- En la página 26 del EsIA presentado, en el punto **5.4.2 Construcción/Ejecución**, específicamente en el punto relacionado a **agua potable**, no se presentan las coordenadas de ubicación aproximada del pozo descrito en el EsIA, a utilizar por el proyecto en fase operativa. Por tanto, se le solicita, lo siguiente:
 - Presentar**, las coordenadas de ubicación aproximada del pozo a utilizar en fase operativa por el proyecto.

- En lo que respecta al punto **6.3 HIDROLOGIA**, se le solicita lo siguiente:

Figure 1: Vista general del manejo de aguas pluviales

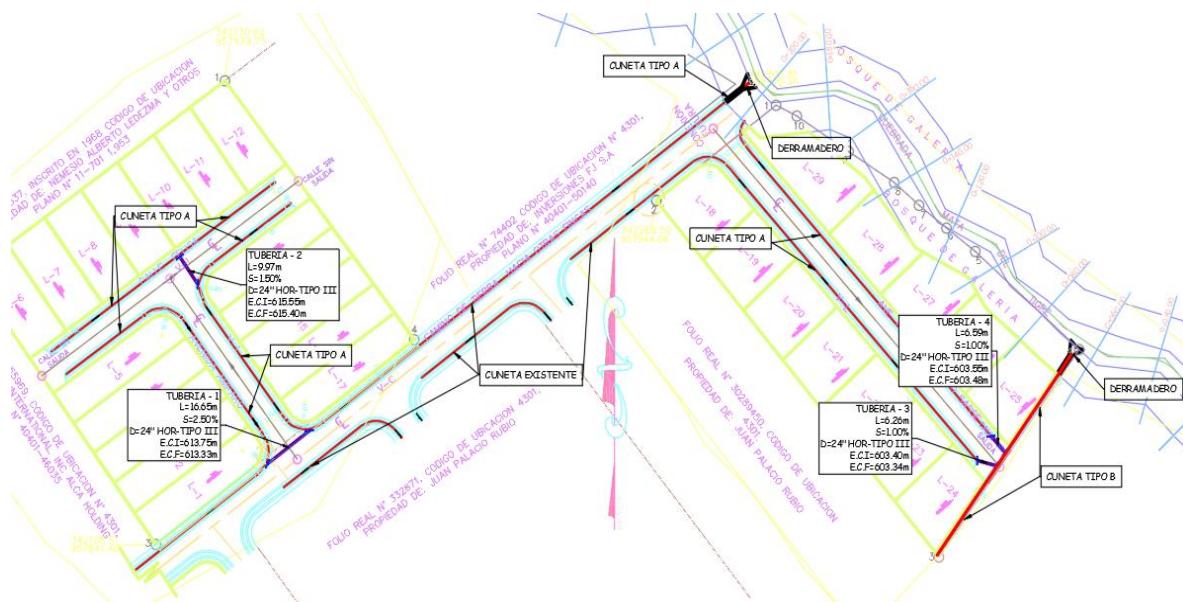
- Indicar, como se llevará a cabo el manejo de las aguas pluviales del proyecto y hacia donde serán canalizadas las mismas.

En la vista general de manejo de aguas pluviales se observa los diferentes elementos que componen el sistema de drenaje pluvial del Residencial Vistabella Alto Boquete II, donde se utiliza un sistema de canalización abierta configurando los recorridos de modo que las aguas de escorrentía superficial sean conducidas hacia la Quebrada Mata del Tigre.

Figure 5: Niveles de terracería sobre planta de lotificación (Lote 1 al 17)

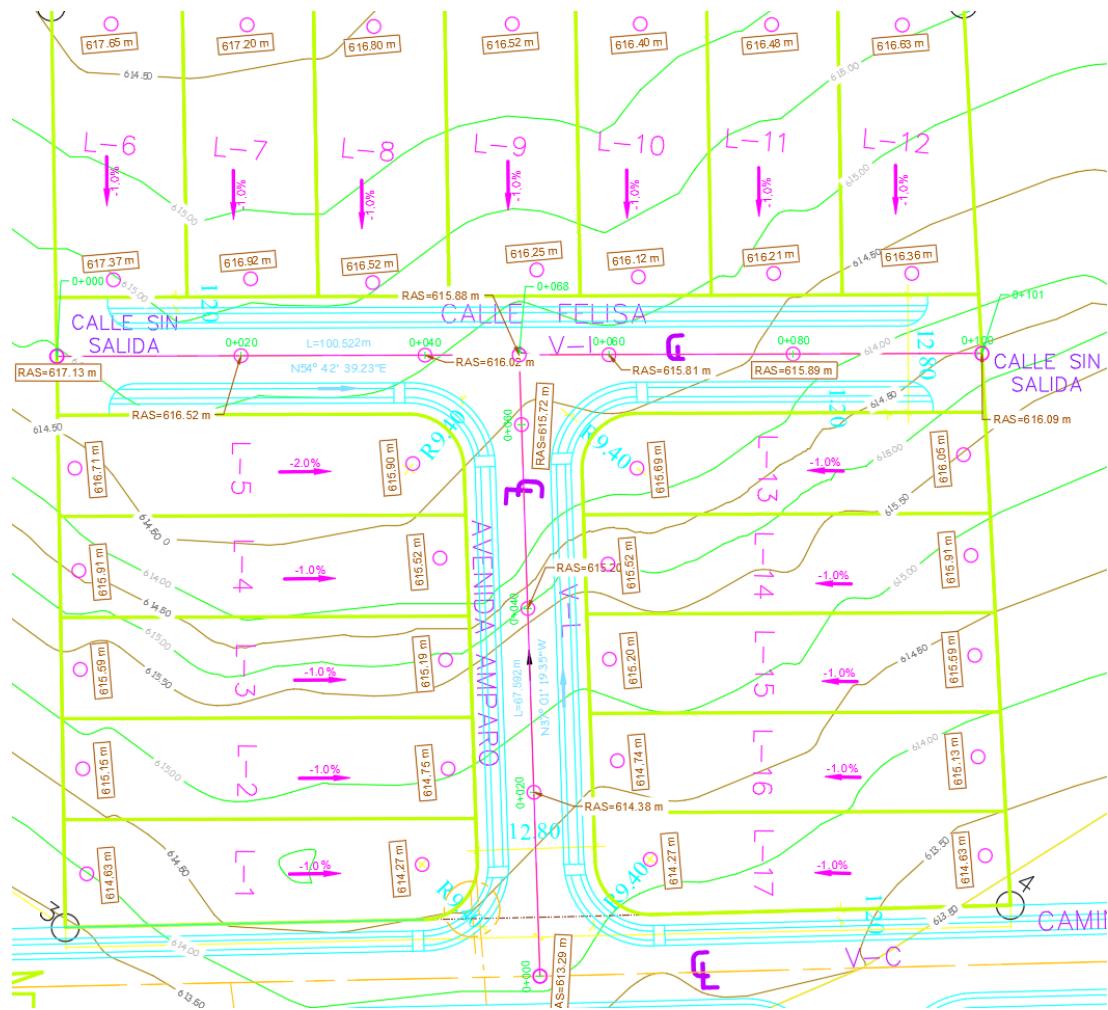
- b. Presentar, los niveles de terracería segura sobrepuertos en el plano de la planta del proyecto de los lotes y las curvas de nivel al detalle.

Adjunto a este documento, se presenta el plano de Terracería (aprobado por el MOP), para mayores detalles
